方案调整公示稿—效果图对比

连城广大福商务酒店

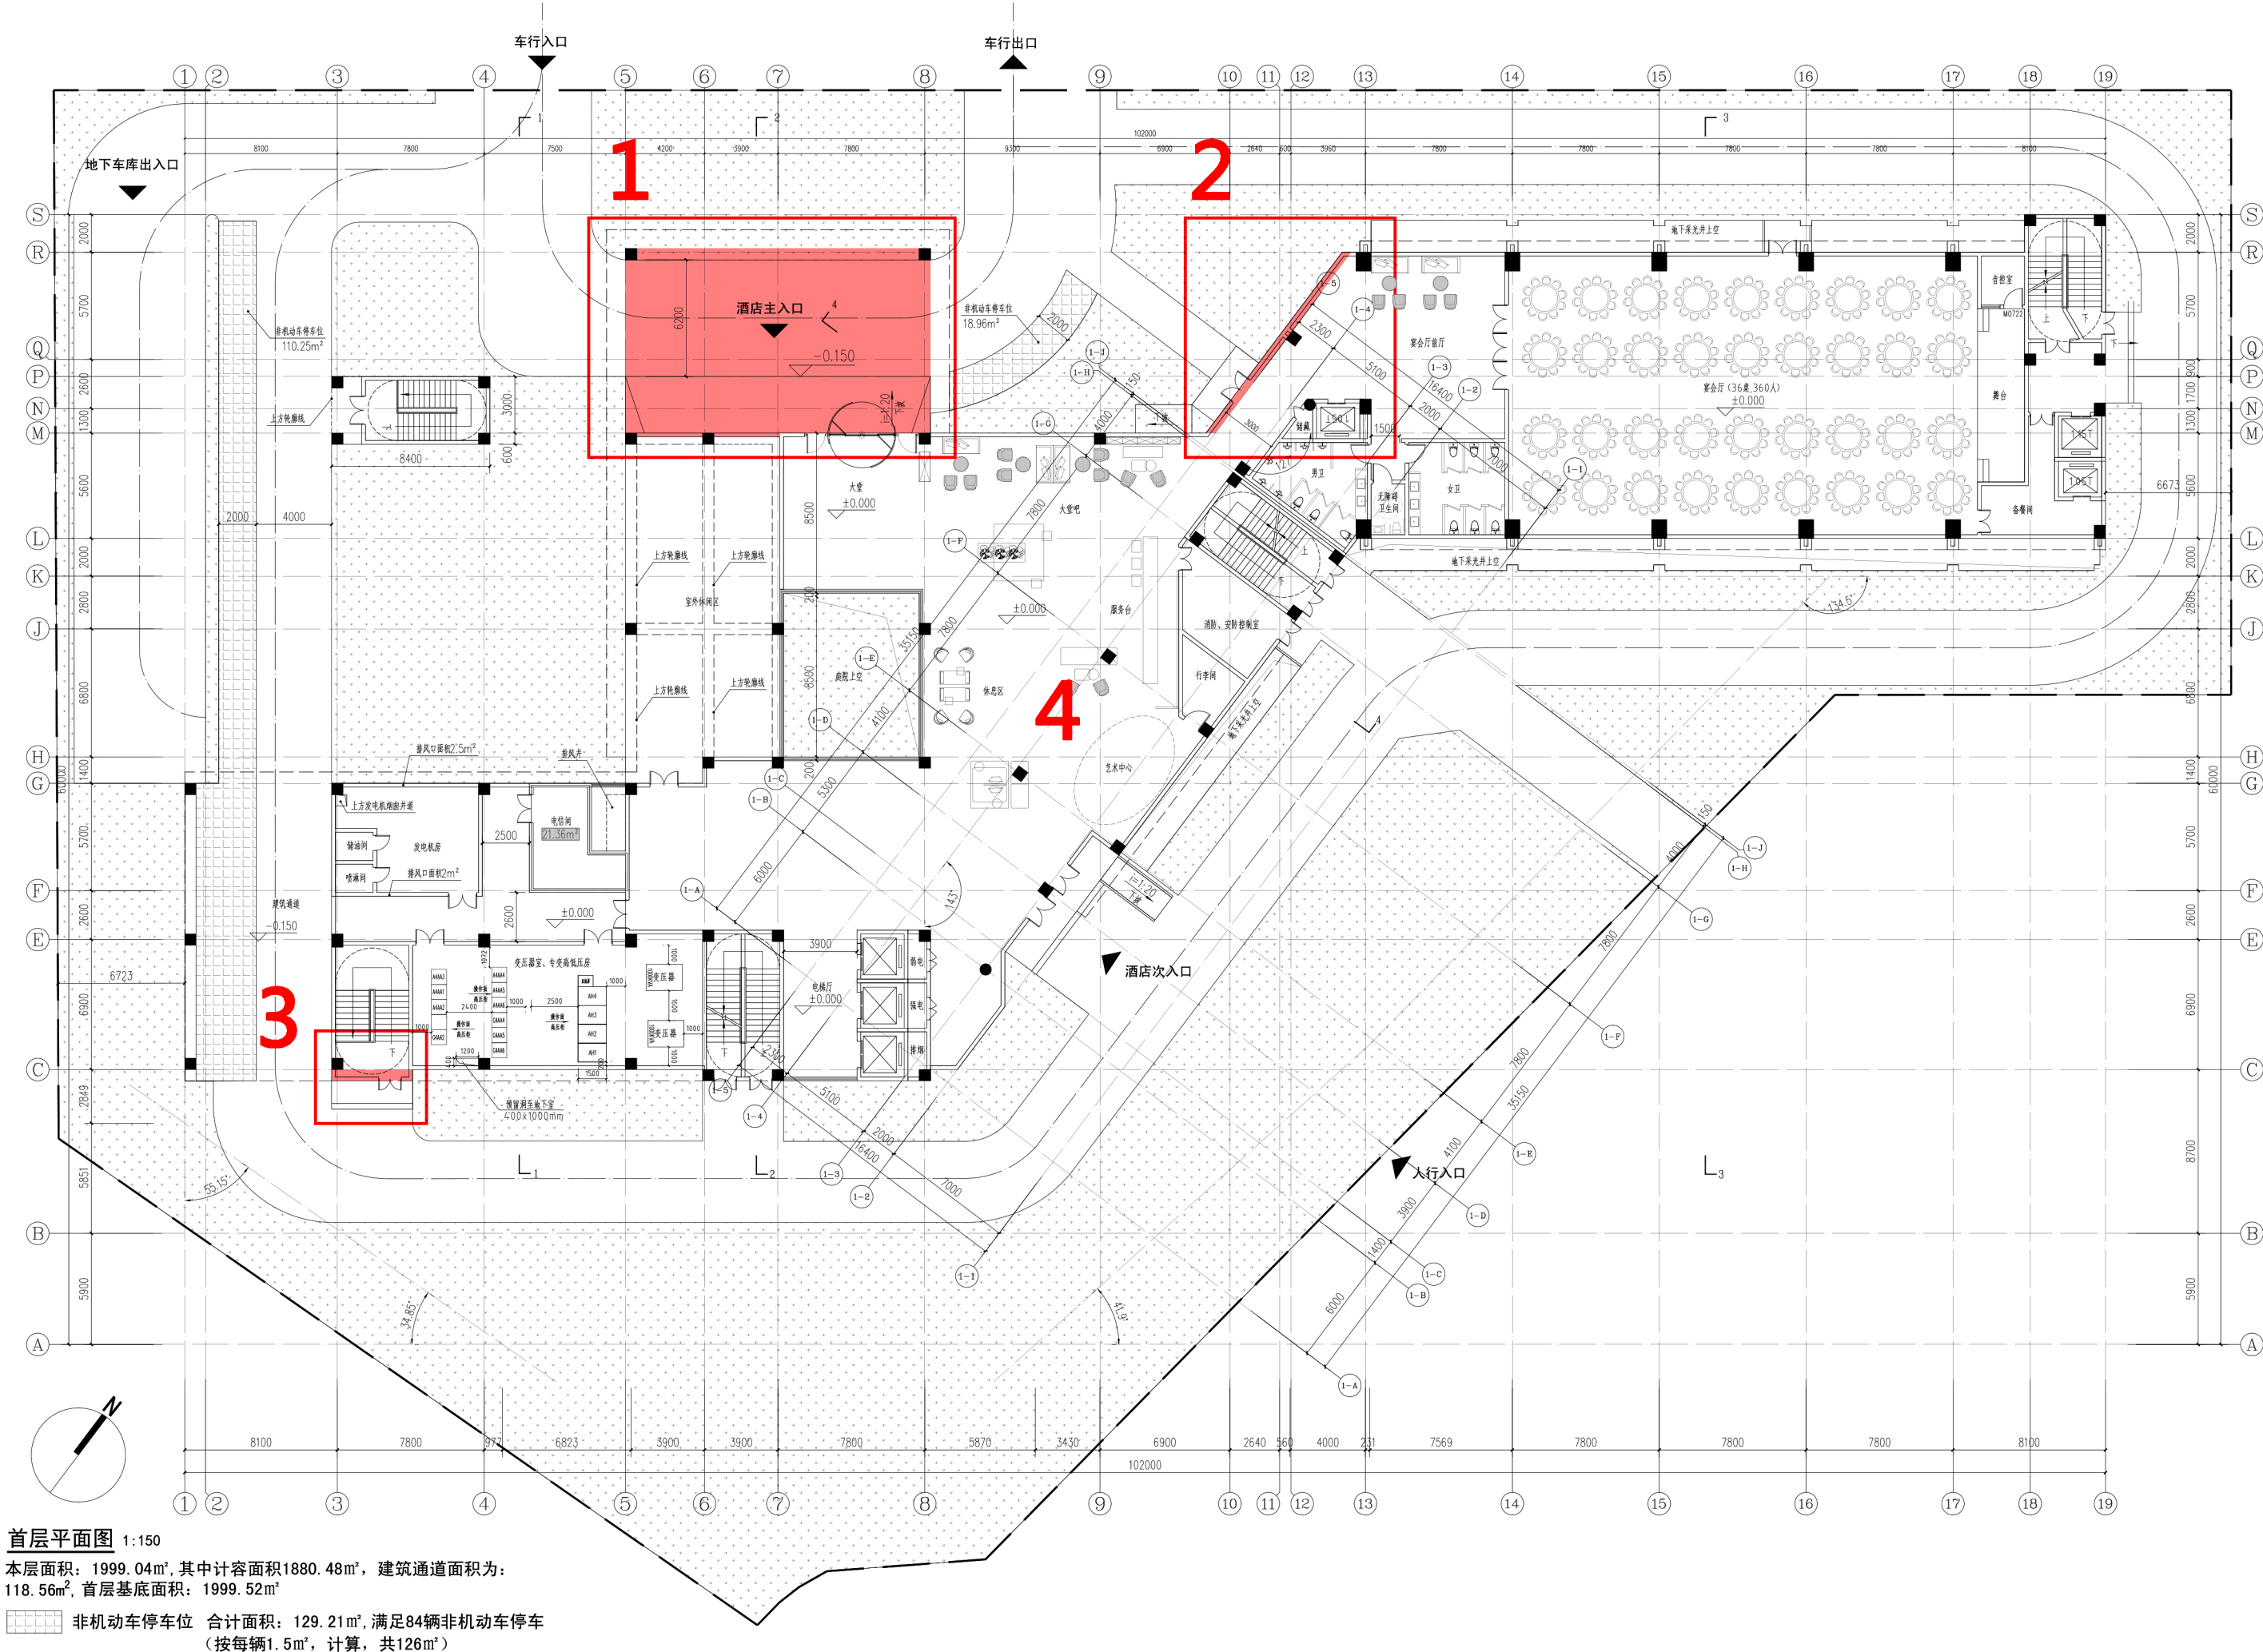
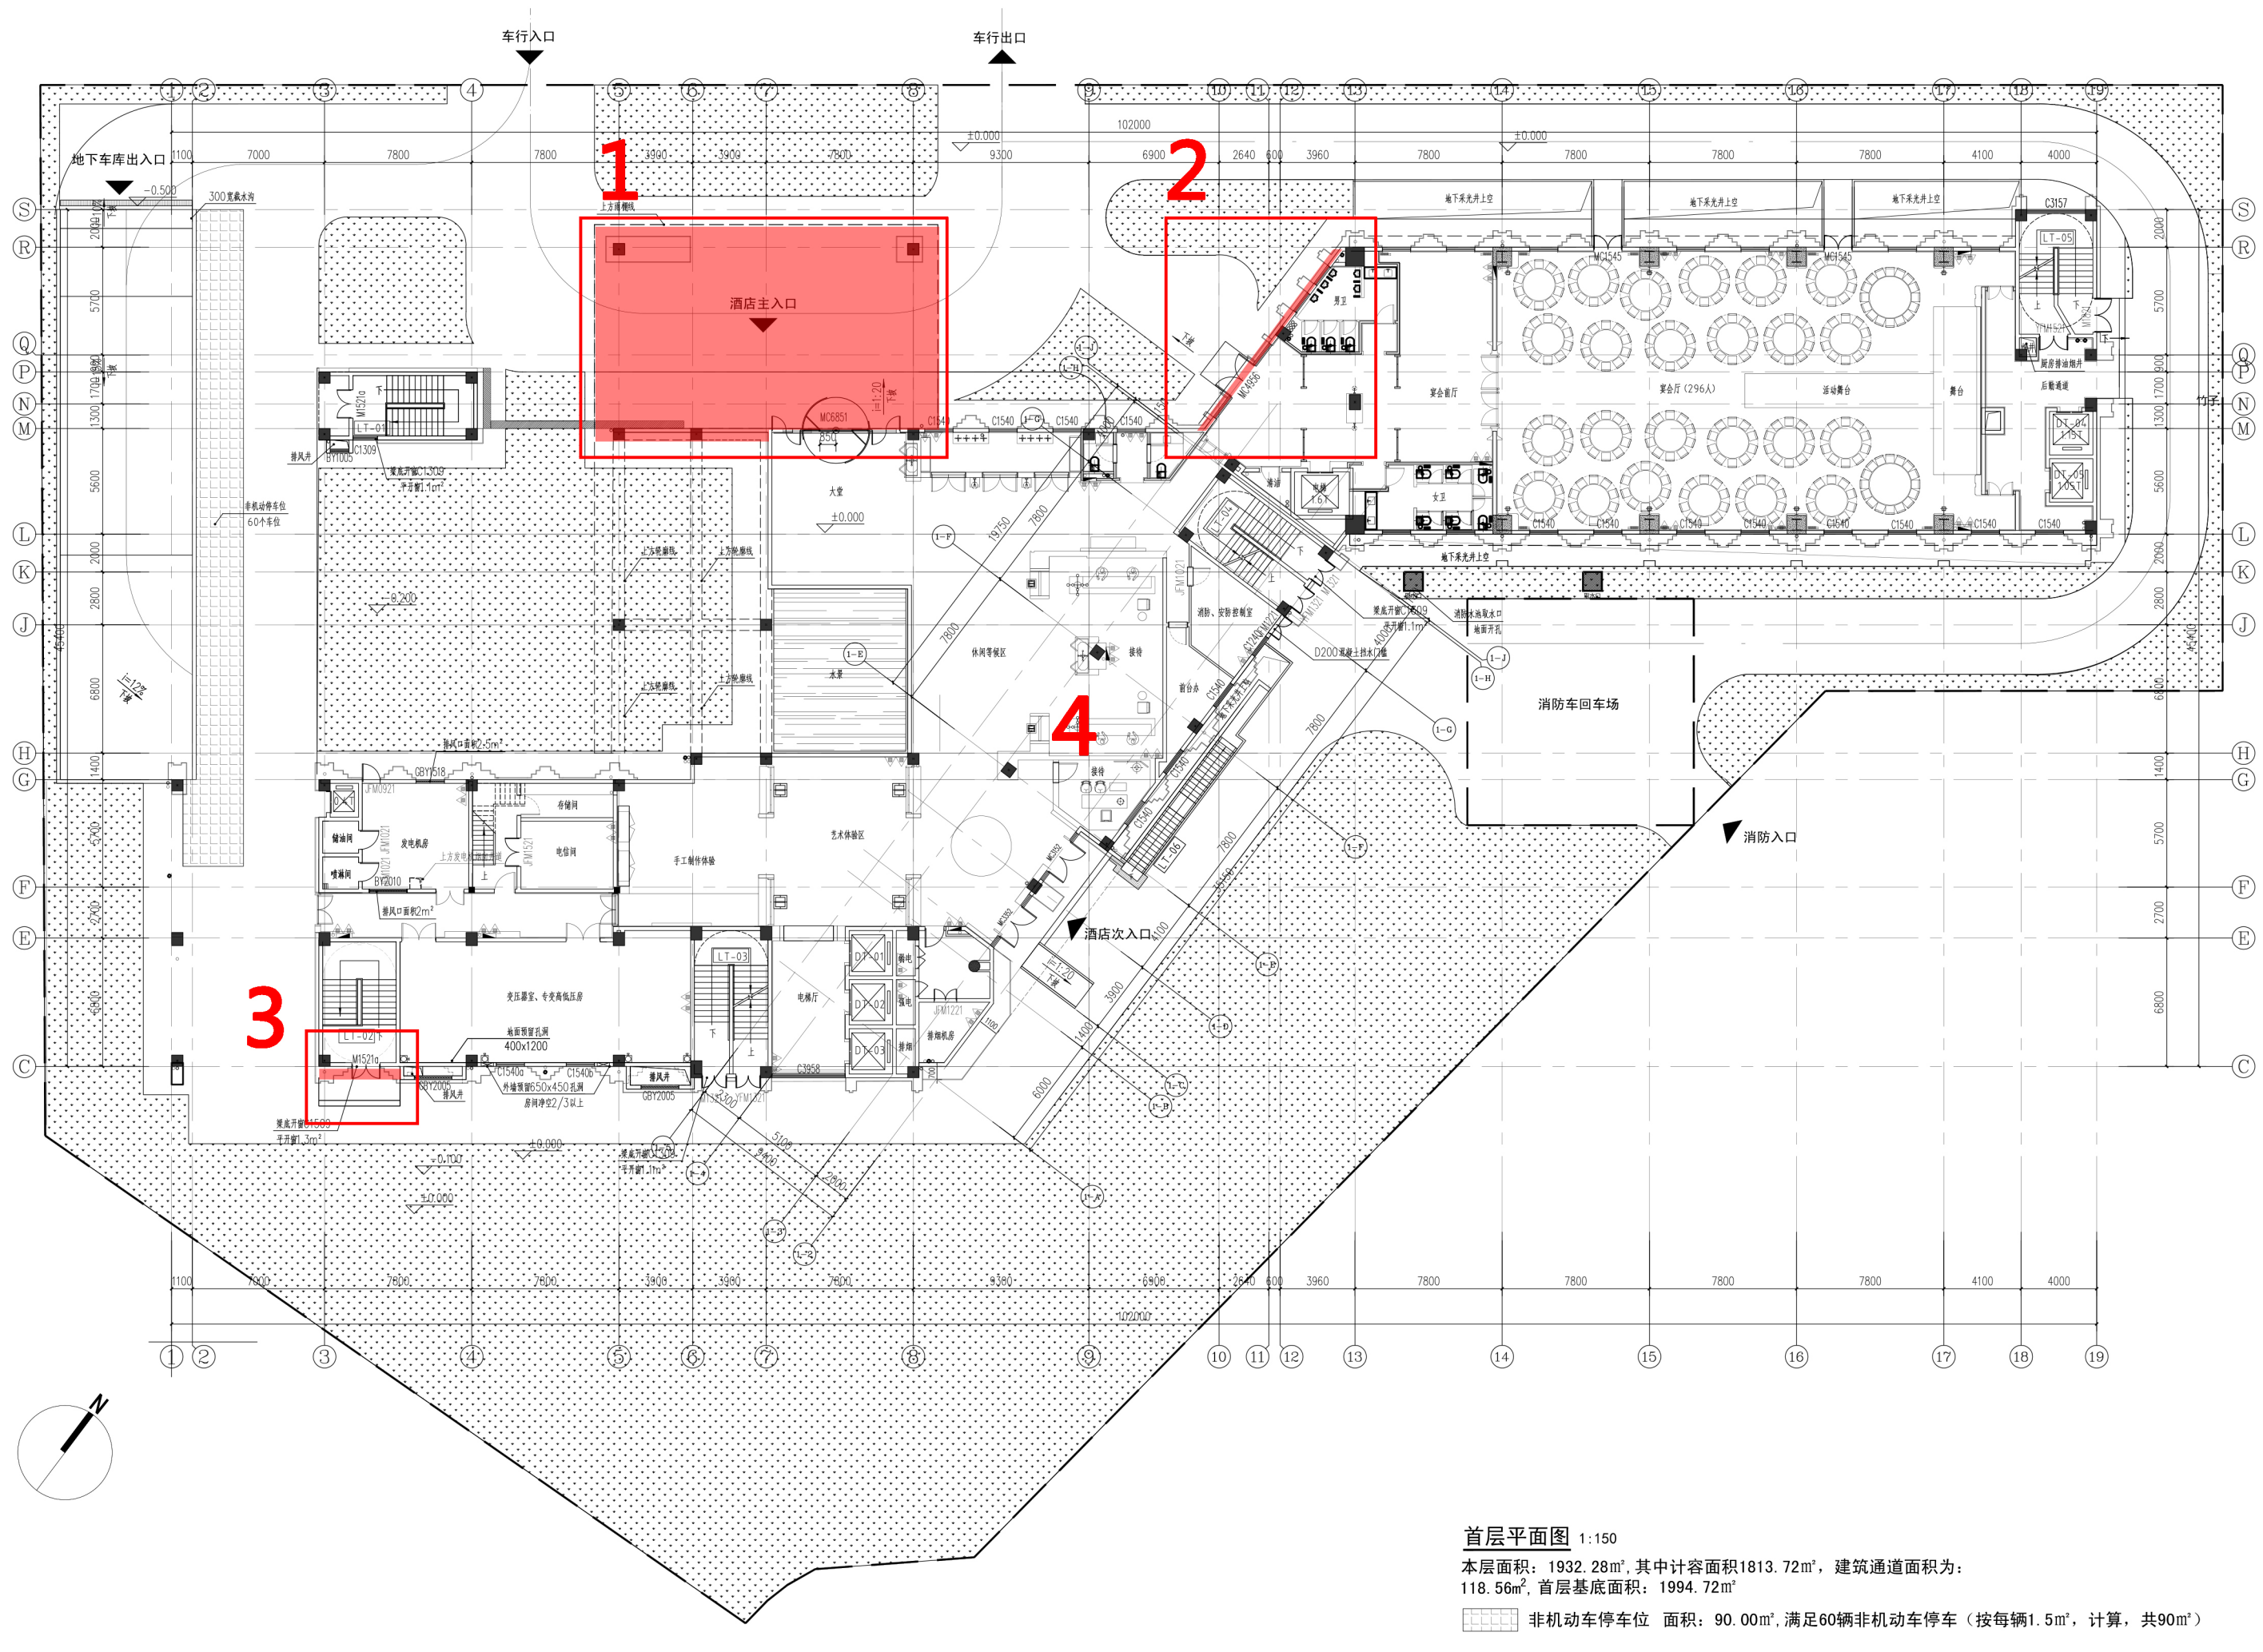
- 1.入口雨棚外轮廓边界微调，原雨棚面积按全面积计容，本次雨棚面积按一半面积计容,减少面积59.36平方米；
- 2.局部区域在原外墙内缩0.4米，减少面积4.80平方米,此面积为本次报建基底减少面积;
- 3.楼梯位置外墙内缩0.6米，减少面积2.60平方米；
- 4.重新调整建筑内部平面布置，不影响面积指标。
